LM-PIE-16-2021

INFORME DE INSPECCIÓN

INSPECCIÓN DE LA CONSTRUCCIÓN DE LAS UNIDADES FUNCIONALES I, III Y IV DE CIRCUNVALACIÓN NORTE – RUTA NACIONAL Nº 39

Figura 2. Problemas de oxidación en los elementos de acero de los aisladores sísmicos. **(a)** Oxidación en las placas de acero y desprendimiento del concreto alrededor de la placa. **(b)** Oxidación en la placa de acero y en los cordones de la soldadura.

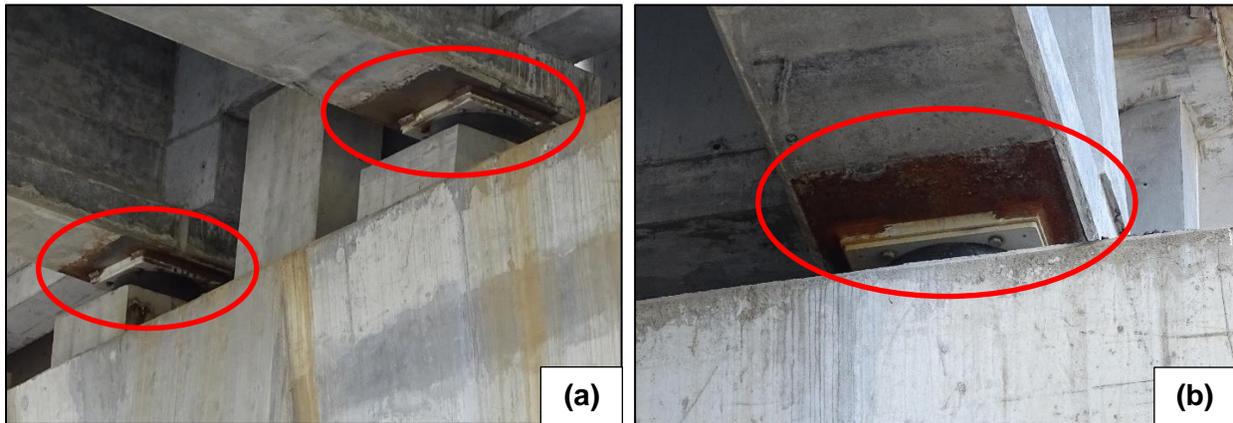
- A. Se siguen observando algunas deficiencias que habían sido reportadas en el informe LM-PIE-03-2021 correspondiente a la visita anterior (realizada el 15 de diciembre del 2020), específicamente la oxidación de las placas de acero que unen los aisladores sísmicos con las vigas principales del viaducto, así como el desprendimiento del concreto alrededor de estas placas (ver Figuras 2a y 2b).
- B. El problema de oxidación también se observó en los cordones de la soldadura entre el dispositivo de aislamiento sísmico y la placa de acero superior embebida en la viga, que aún no cuentan con un sistema de protección (ver Figuras 2a y 2b).
- C. En algunas de las pilas del viaducto se pudo observar que se está aplicando un sistema de protección a los cordones de soldadura mencionados en el punto anterior (ver Figura 3).

Solicitar al Contratista la información que se indicó en el informe LM-PIE-03-2021 con respecto al sistema de protección que se está aplicando en los elementos de acero de los apoyos del viaducto. Debido a la gran cantidad de apoyos con los que cuenta el viaducto y los problemas que ya se han observado en algunos de ellos, es muy importante contar con esta información.

Figura 4. Puntos de oxidación en las placas y los encamisados de acero en los extremos de las vigas principales de las rampas de acceso al viaducto.

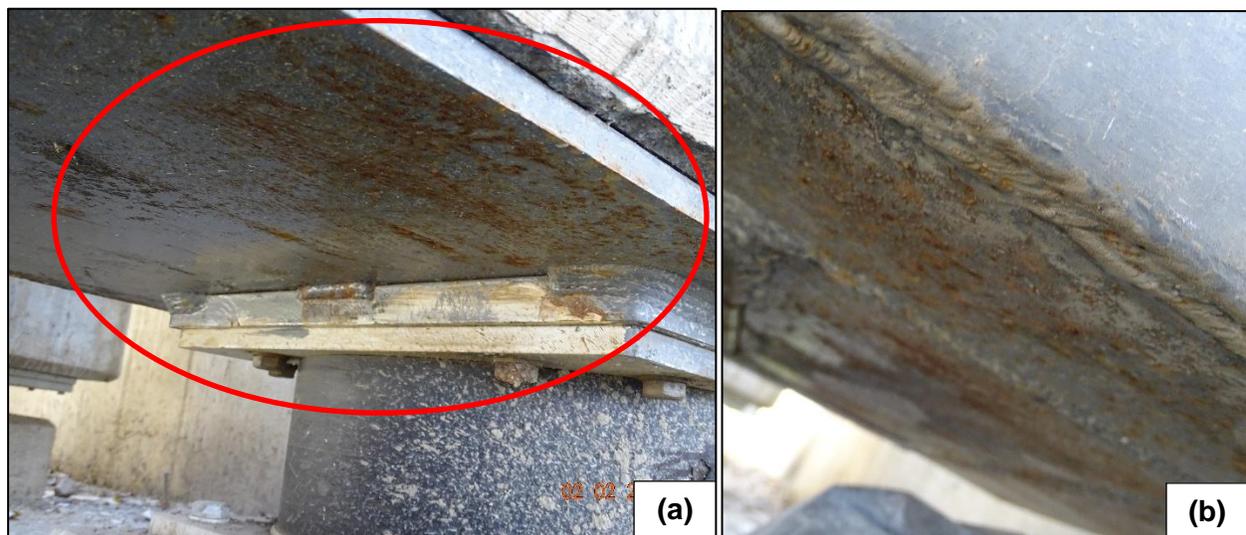
Se observaron puntos de oxidación en las placas y los encamisados de acero que fueron colocados en el extremo de algunas de las vigas principales de las rampas de acceso al viaducto (ver Figuras 4a y 4b).

Solicitar al Contratista una respuesta por escrito en la que aclare si la pintura observada en las placas y los encamisados de acero corresponde al acabado final del sistema de protección, o si está previsto aplicar alguna protección adicional a los elementos de acero. En ese caso, solicitar al Contratista que indique en qué consiste el sistema de protección a aplicar y el procedimiento que se utilizará para aplicarlo, de manera tal que se garantice la protección de todos los elementos de acero, considerando que algunos de ellos son de difícil acceso.

Figura 5. Mediciones del espesor del diafragma de bastión de la rampa de acceso sur. **(a)** Espesor del diafragma recrecido. **(b)** Espesor original del diafragma.

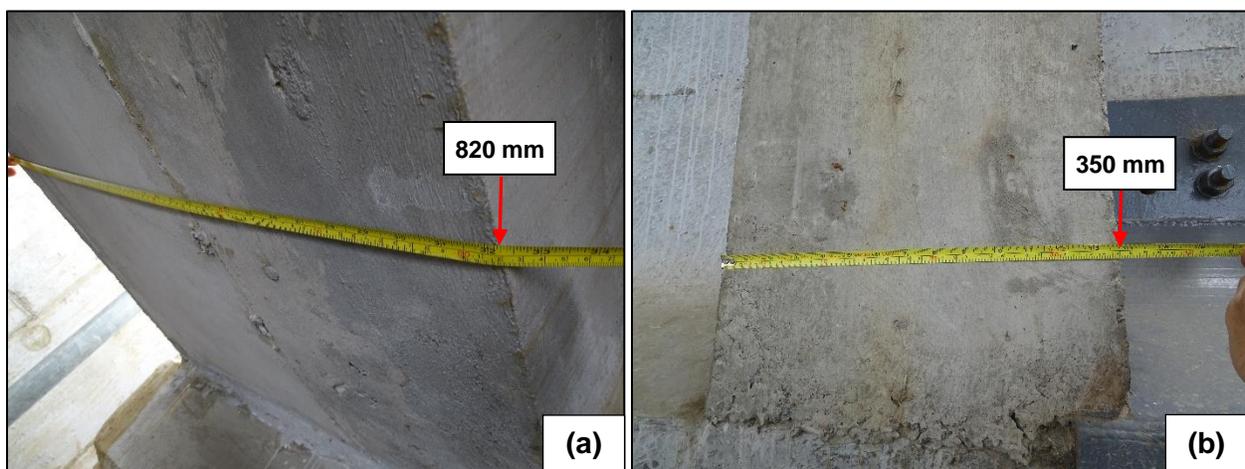
- A. En la visita anterior del 15 de diciembre del 2020 se había observado un aumento en el espesor del diafragma de bastión de la rampa sur, lo cual fue indicado en el informe LM-PIE-03-2021. A partir de mediciones realizadas en sitio, se determinó que el espesor del diafragma recrecido es de 820 mm (ver Figura 5a), mientras que el espesor original del diafragma era de 350 mm (ver Figura 5b). El espesor original coincide con el que está especificado en los planos del proyecto.
- B. Al igual que en la visita anterior del 15 de diciembre del 2020, se observó que el diafragma de bastión de la rampa norte aún tiene el espesor original, es decir, no ha sido modificado como en el caso del diafragma de la rampa sur.

Solicitar la información que se indicó en el informe LM-PIE-03-2021 relacionada con las modificaciones que se han realizado a las vigas principales y los diafragmas de las rampas de acceso al viaducto.

Figura 9. Junta de expansión Transflex según se muestra en los planos de la Unidad Funcional III. Se indica que el recorrido de la junta debe ser ± 175 mm.

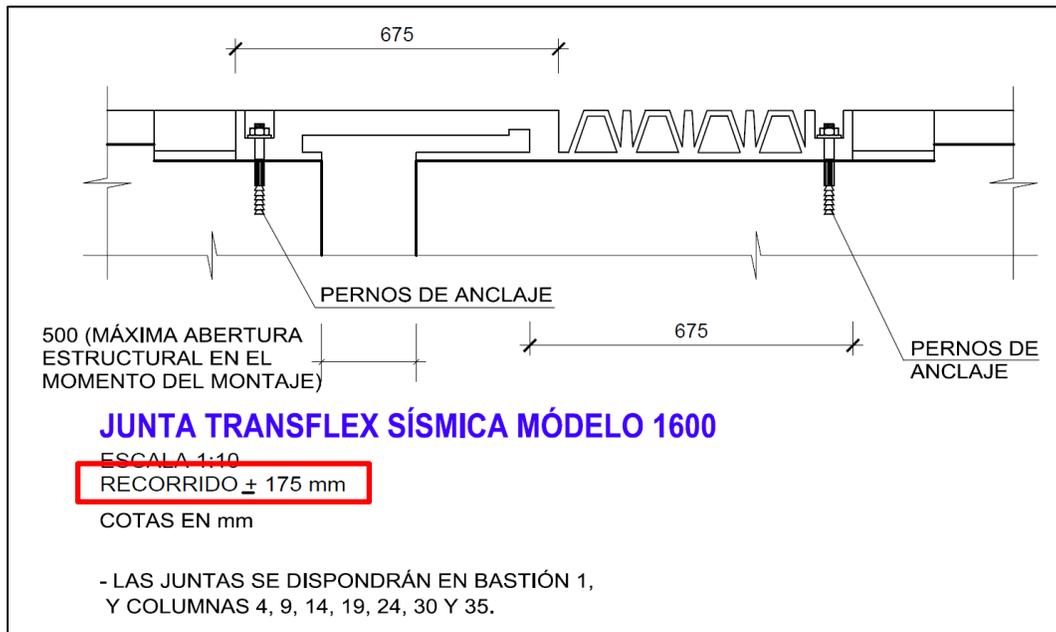
- A. Al momento de la visita, las juntas de expansión del viaducto se encontraban en proceso de instalación. Se pudo observar que se están utilizando juntas elastoméricas modulares, modelo SFX 1000/320 de Freyssinet Products Company (ver Figuras 7a y 7b). Las juntas de expansión utilizadas provienen de Italia (ver Figura 8).
- B. El tipo de junta observada en sitio difiere de la junta Transflex que se indica en los planos del proyecto (ver Figura 9). En los planos se indica que la capacidad de movimiento longitudinal de la junta debe ser de ± 175 mm. De acuerdo con la ficha técnica de FPC Italia (2018) para juntas elastoméricas, la capacidad de movimiento longitudinal de las juntas 1000/320 es de ± 160 mm para condiciones de servicio y de ± 500 mm para solicitaciones sísmicas.

- Una respuesta por escrito en la que justifique el uso de juntas de expansión distintas a las que se muestran en los planos del proyecto.
- El detalle constructivo de la nueva junta y la ficha técnica específica del producto utilizado.

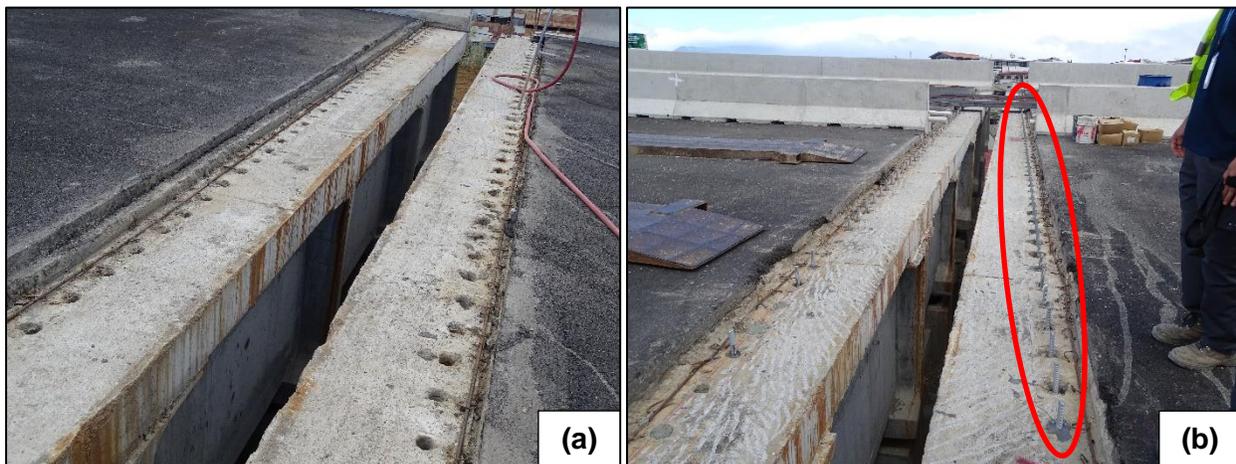
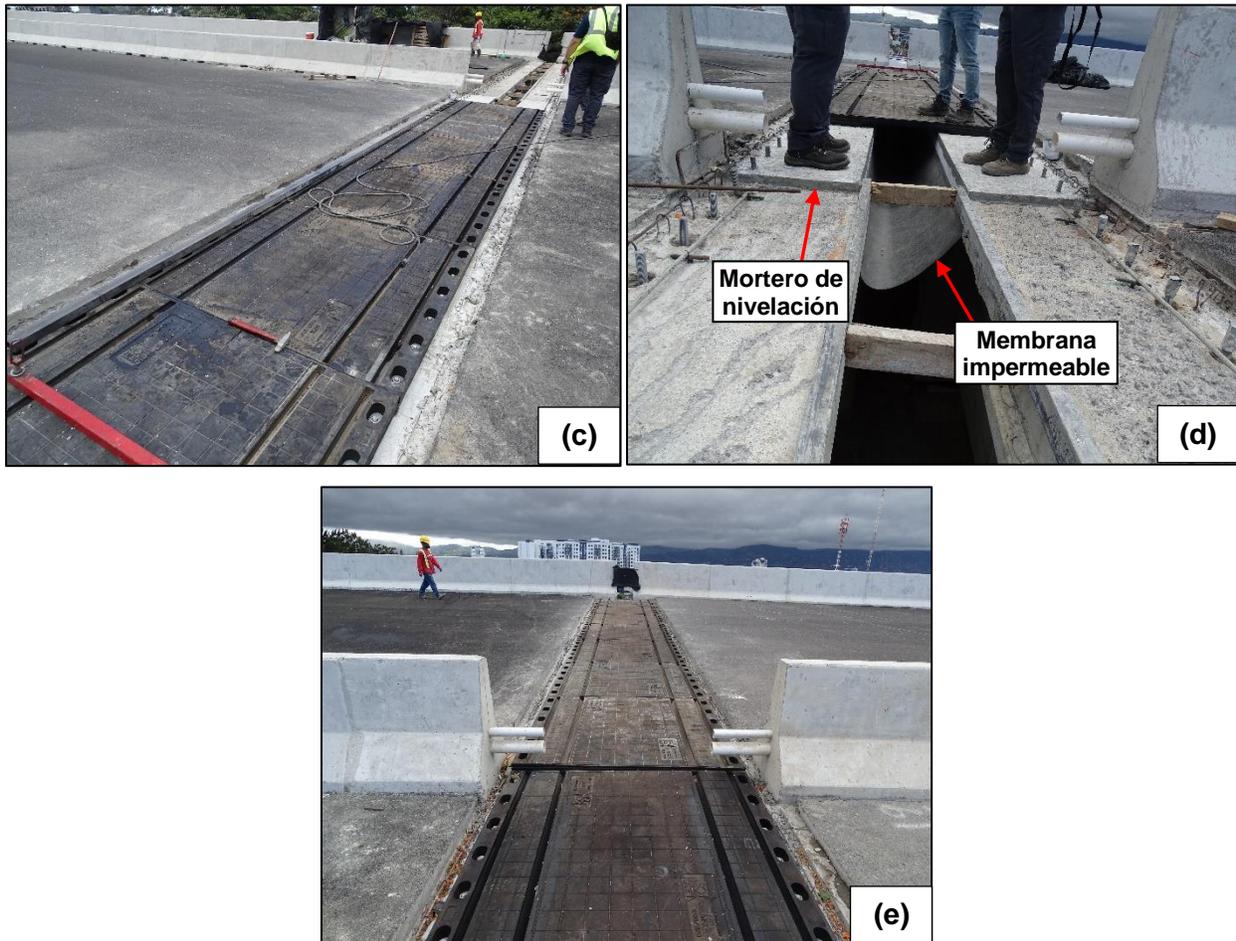
Se observó el avance en la construcción de varias juntas de expansión del viaducto (ver Figura 10). Los componentes de la junta de expansión observados en sitio coinciden con los componentes mostrados en la ficha técnica para juntas elastoméricas de FPC Italia (2018).

Solicitar al Contratista una respuesta por escrito en la que indique de forma detallada el procedimiento que se está utilizando para instalar las juntas de expansión del viaducto y cada uno de sus componentes. Asimismo, que indique si se está aplicando algún producto sellador en las uniones transversales entre los módulos de la junta de expansión que garantice la impermeabilización del sistema.

Figura 11. Deformación y desplazamiento del acero de refuerzo colocado en los bordes de la junta de expansión.

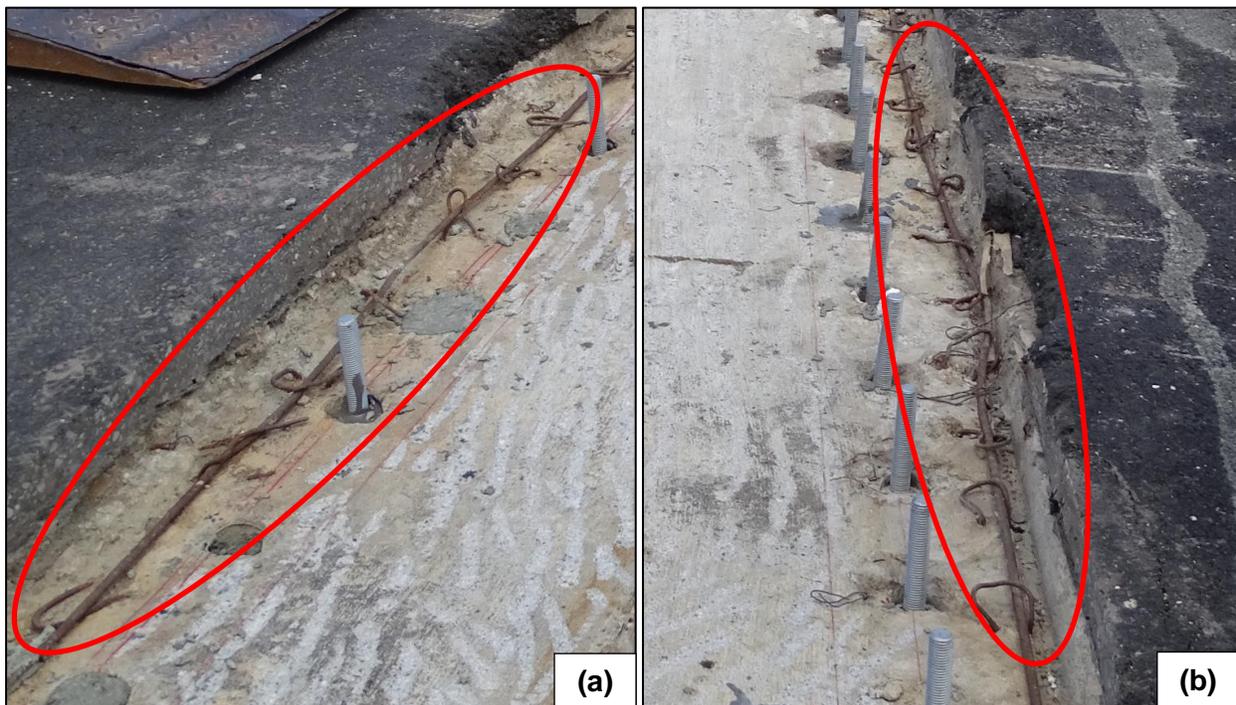
En algunas de las juntas de expansión en proceso de construcción, se pudo observar que el acero de refuerzo que se coloca a lo largo de los bordes de la junta, indicado en el detalle de la ficha técnica para juntas elastoméricas de FPC Italia (2018), estaba deformado y desplazado (ver Figuras 11a y 11b).

Solicitar al Contratista una respuesta por escrito en la que indique cuáles son las acciones que está tomando para corregir la deformación y el desplazamiento del acero de refuerzo colocado en los bordes de las juntas de expansión.

Figura 12. Sistema de drenaje del viaducto. **(a)** Sistema de entrada observado en los bordes del tablero. **(b)** Sistema de bajantes observado al costado del viaducto. Se observan cajones huecos de concreto colocados sobre cada una de las pilas.

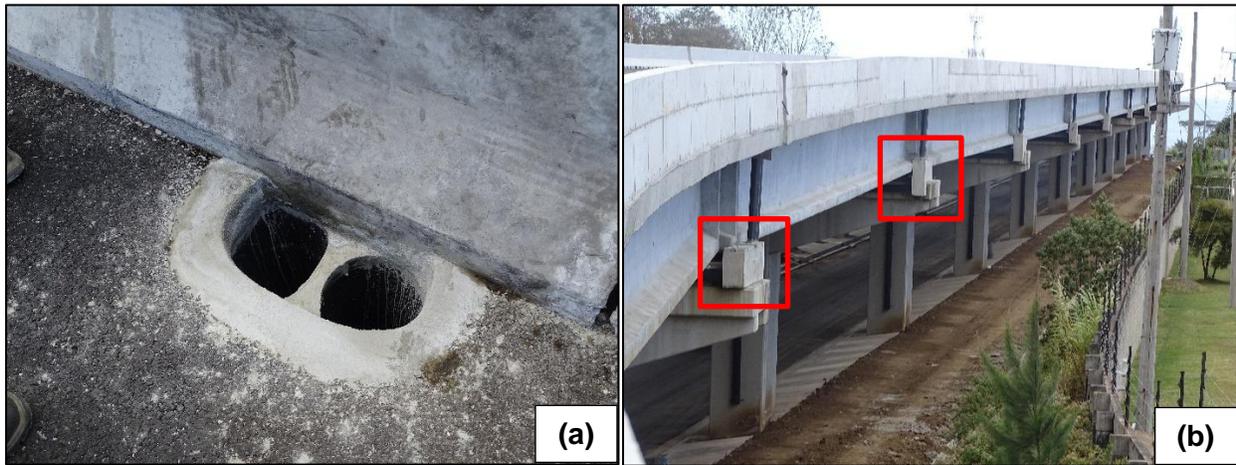
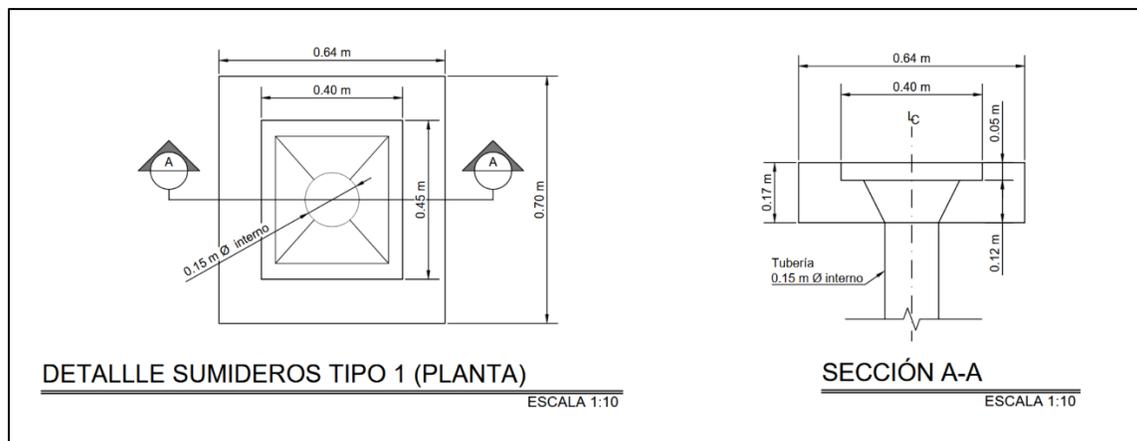
- A. Se pudo observar que el sistema de entrada del drenaje construido en los bordes del tablero no coincide con el detalle de los sumideros que se muestra en los planos de la Unidad Funcional III (ver Figuras 12a y 13).
- B. Sobre cada una de las pilas del viaducto se pudo observar un cajón hueco de concreto que está unido a los bajantes que provienen del tablero (ver Figura 12b). Este cajón no se muestra en el detalle del sistema de drenaje del viaducto incluido en los planos de la Unidad Funcional III (ver Figura 14).

- La justificación de haber realizado modificaciones al sistema de drenaje del viaducto, específicamente la modificación del sistema de entrada del drenaje y la colocación del cajón hueco de concreto sobre cada una de las pilas.
- El detalle constructivo del sistema de drenaje del viaducto utilizado en el proyecto.
- Una memoria de cálculo que demuestre que el sistema de drenaje del viaducto que se está utilizando cumple con la capacidad hidráulica requerida.
